Bauvorhaben: MFH Lindenstraße 5, 25482 Appen

Detail Fensteranschnitt Giebelwand

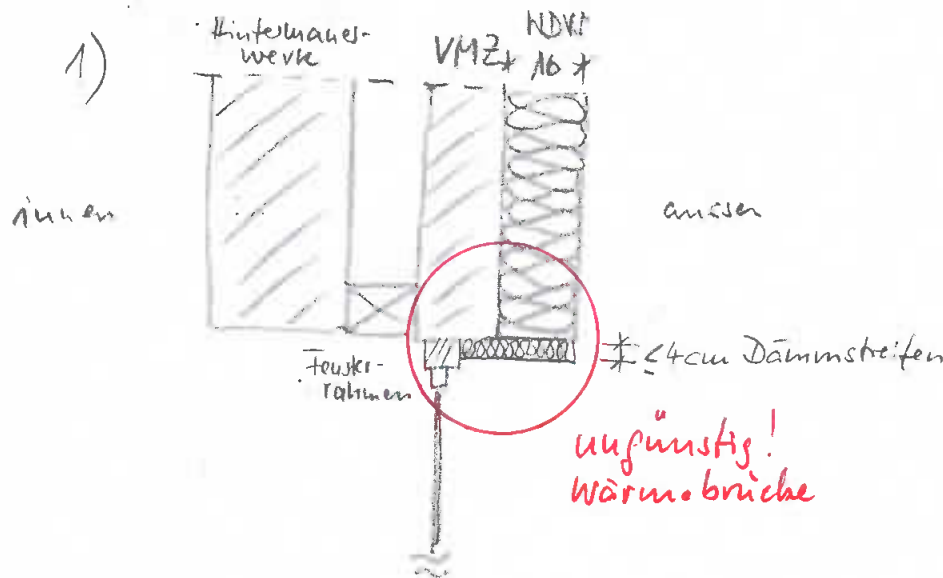
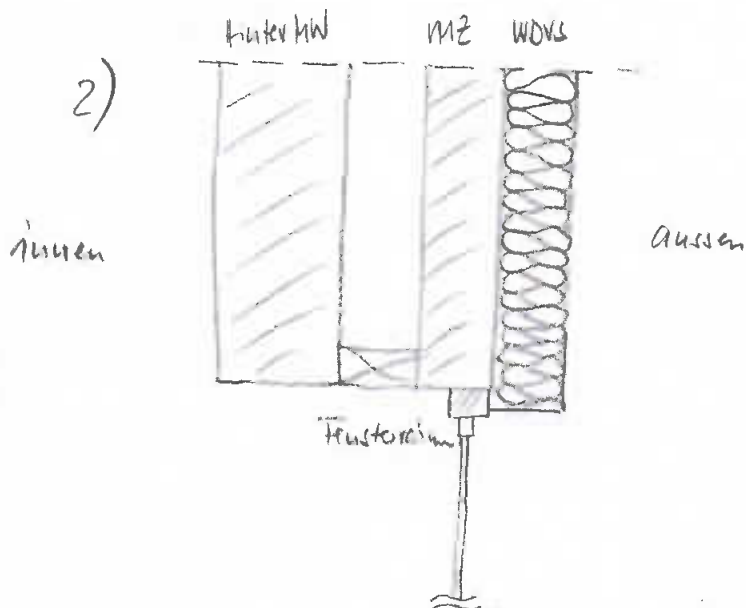
Fenster bleibt in  
jetziger Lage  $\Rightarrow$  ungünstige  
Wärmebrücke

Skizze ok.

Fenster wird vorgezogen,  
Rahmen wird eingedämmt!
